Á vista do anuncio no DOGA nº 40 de luns 26 de febreiro do 2018 de **licitación da obra da terminal de autobuses integrada na estación intermodal de Ourense**, a Xunta de Goberno do Colexio Oficial de Arquitectos de Galicia, COAG, en sesión celebrada en data de 1 de marzo do 2018 manifesta o seguinte:

Agora, trala análise do proxecto que se publica para licitar a obra da terminal de autobuses, e que introduce unha serie de variacións en relación ao exposto publicamente, **o COAG vese obrigado a manifestar novamente o seu total desacordo coa proposta realizada, solicitando ás administracións implicadas a revisión completa desta ao non resolverse os problemas apreciados polo COAG na súa alegación.**

Alzado principal de conxunto, extraído do proxecto de execución. En cor vermella a terminal proposta.

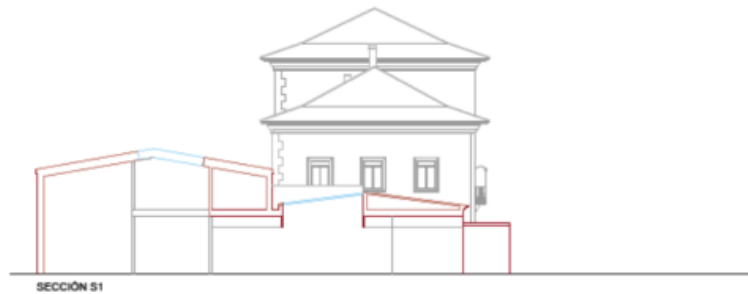
É evidentemente que o COAG pode opinar de "estética". Pero sinalar que o edificio resultante dispón da mesma estética de cuberta e fachada do actual edificio de ferrocarril, segundo sinala a memoria do proxecto, para cumprir a petición do COAG na súa alegación, resulta canto menos sorprendente e falso, máxime cando o COAG entende que as nosas paisaxes, **as nosas cidades, son elementos dinámicos formados por diferentes substratos nos que cada tempo fai a súa achega.** Con todo o que pretende o proxecto é mimetizarse coa actual terminal de ferrocarrís, algo totalmente anacrónico e que sen ningunha dúbida dificultará a lectura histórica dos diferentes elementos que comporán este conxunto. Neste sentido **a recente lei de patrimonio promulgada pola Xunta de Galicia establece no seu artigo 44.f) que se terá que realizar, "o discernimento da adición de materiais e técnicos empregadas, evitando as adicións miméticas que falseen a súa autenticidade histórica."** Estes criterios deberían de ter unha maior consideración nunha actuación promovida desde a administración pública, coa obriga de exercer un labor exemplarizante.

Por tanto e sen entrar en valoracións arquitectónicas, **a nova terminal que agora se presenta, lonxe de achegar unha solución congruente, contribúe a confundir as diferentes achegas de todas as épocas existentes no ben, afastándose dunha solución que debería de achegar valor, harmonía e coherencia ao espazo no que se sitúa.**
